**Bebauungsplan Nr. 174-2 „Südlich Sieverstorstraße“**

**Vorentwurf des Bebauungsplanes Nr. 174-2 „Südlich Sieverstorstraße“**

Stellungnahme als Träger öffentlicher Belange gemäß § 4 (1) BauGB

Anlage: Luftbild Platanen Sieverstorstraße 24

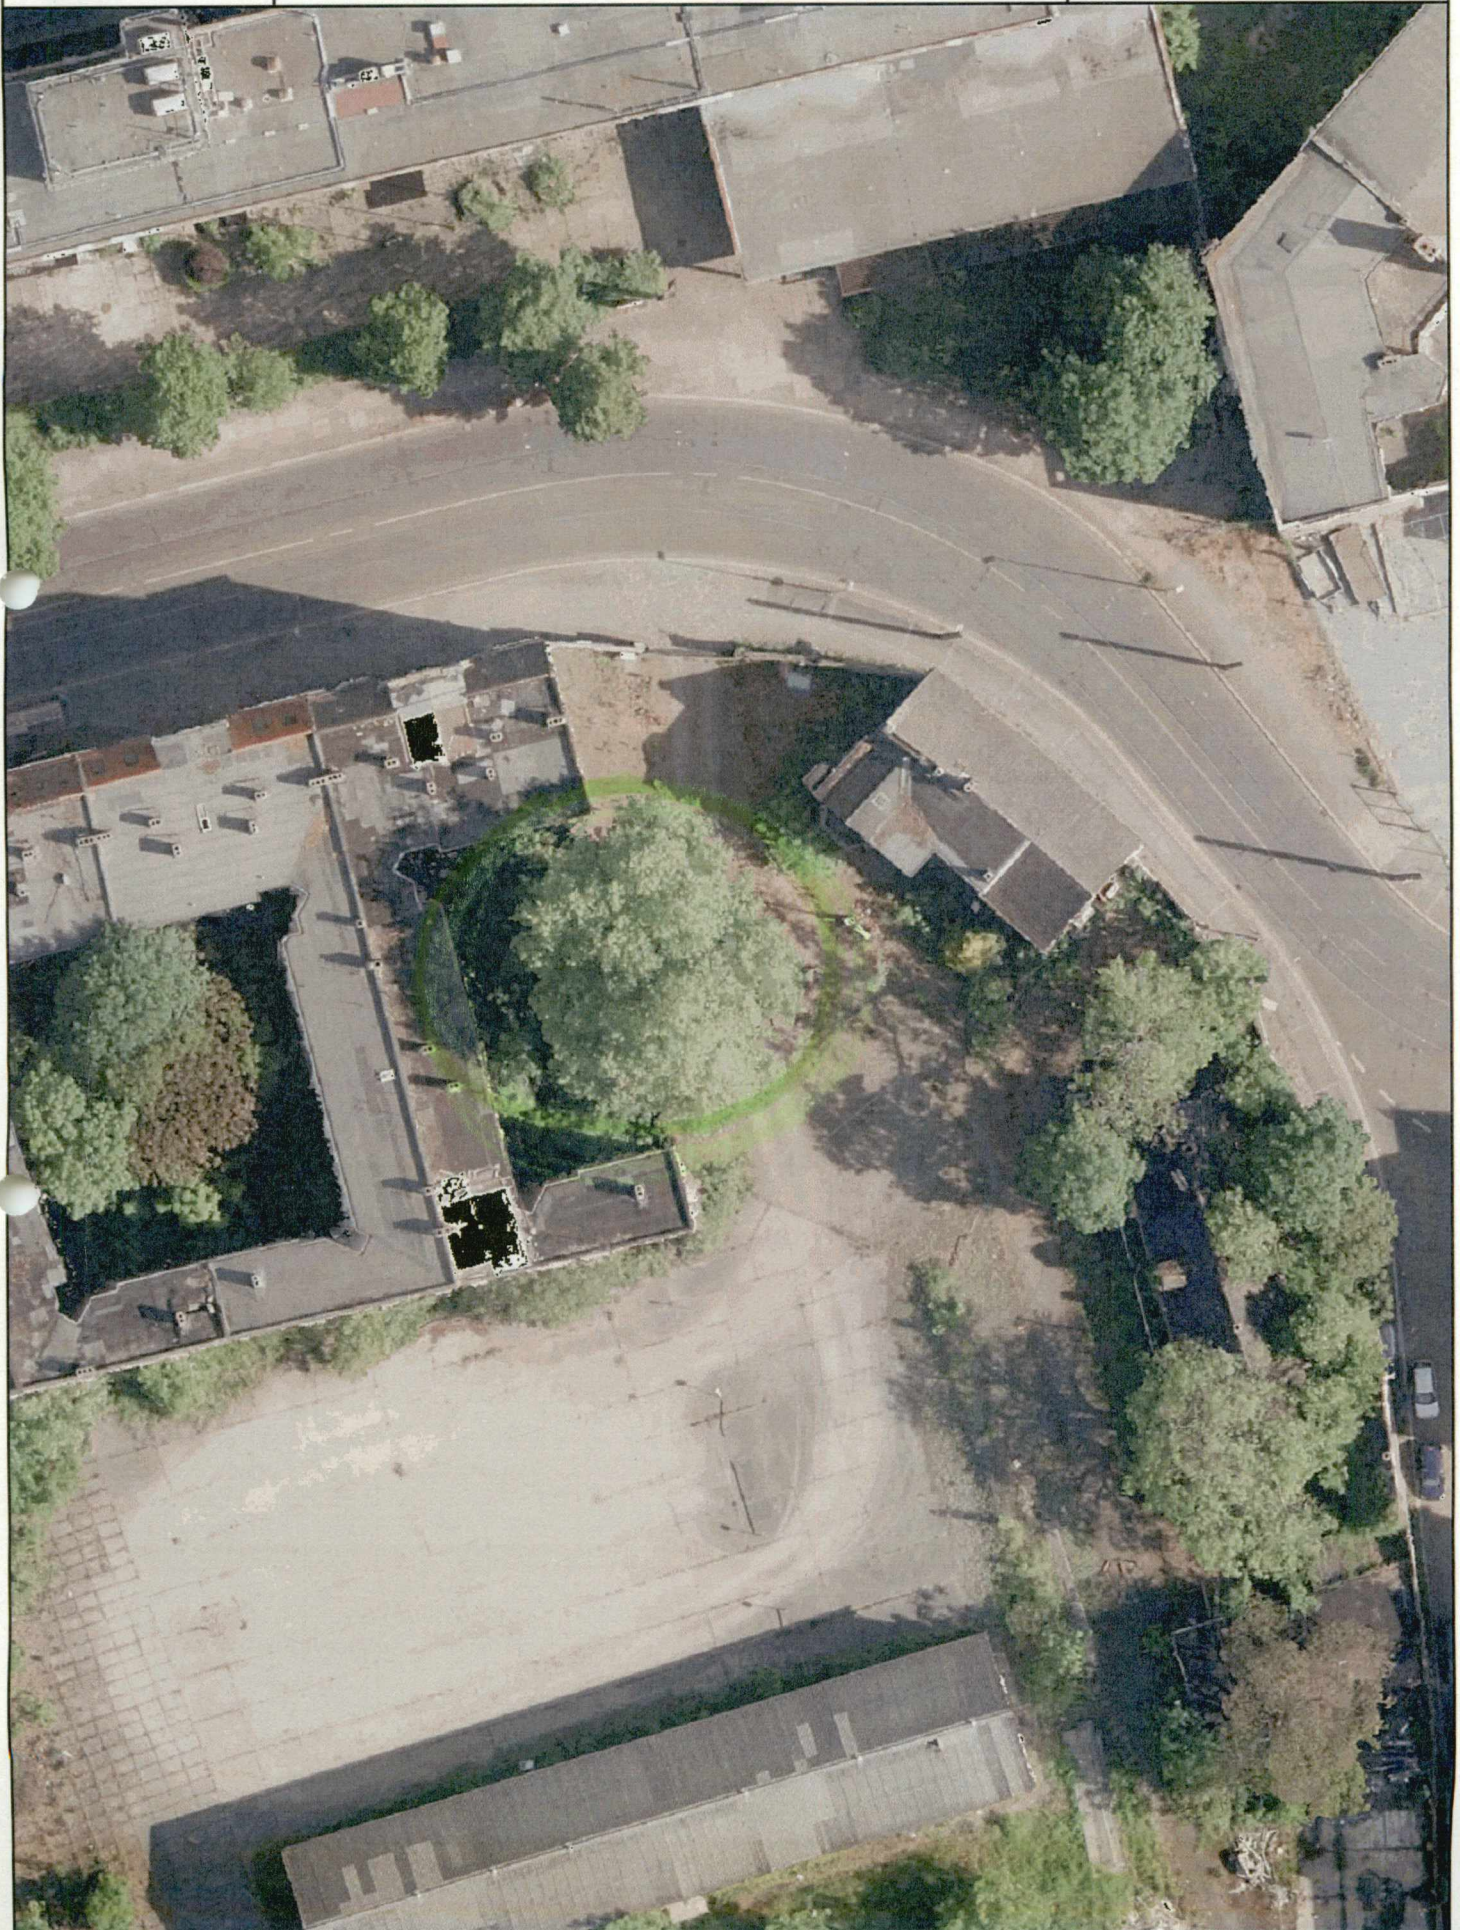
1. die Baugrenzen des MU 4 im Bereich der zu erhaltenden Platanen so zu verändern, dass diese Bäume auch erhalten werden können
2. die Erhaltungsfestsetzung für Bäume, Sträucher und sonstige Bepflanzungen im WA 3 bezüglich ihrer Lage und Realisierbarkeit zu überdenken
3. zu prüfen, ob die Baumreihe an der Erschließungsstraße zwischen dem MU 3 und MU4 als zu erhalten festgesetzt werden kann
4. Die Begründung zum Bebauungsplan in den Kapiteln 3 und 5 zu überarbeiten

**Zu 1:** Die beiden Bäume besitzen laut Baumkataster (Anlage zum Bebauungsplan) Kronen mit einem Durchmesser von 13 bzw. 14 Metern. Die Baugrenze des MU 4 verläuft in einem Abstand von 3 Metern westlich und 5 Metern nördlich zum Stamm der Bäume. Eine Bebauung bis an die Baugrenze heran hätte den Verlust beider Bäume zur Folge, da sie sowohl über die Hälfte ihrer Kronen als auch ihres Wurzelraumes einbüßen würden. Eine Erhaltung der Bäume kann nur gelingen, wenn die Baugrenze auf das Ausmaß der vorhandenen Bebauung des Vorder- Hinter- und Seitenhauses des Grundstücks Sieverstorstraße 24 zurückgenommen wird. Zur Verdeutlichung der Situation liegt dieser Stellungnahme ein Luftbild bei, in dem die Platanen gekennzeichnet sind.
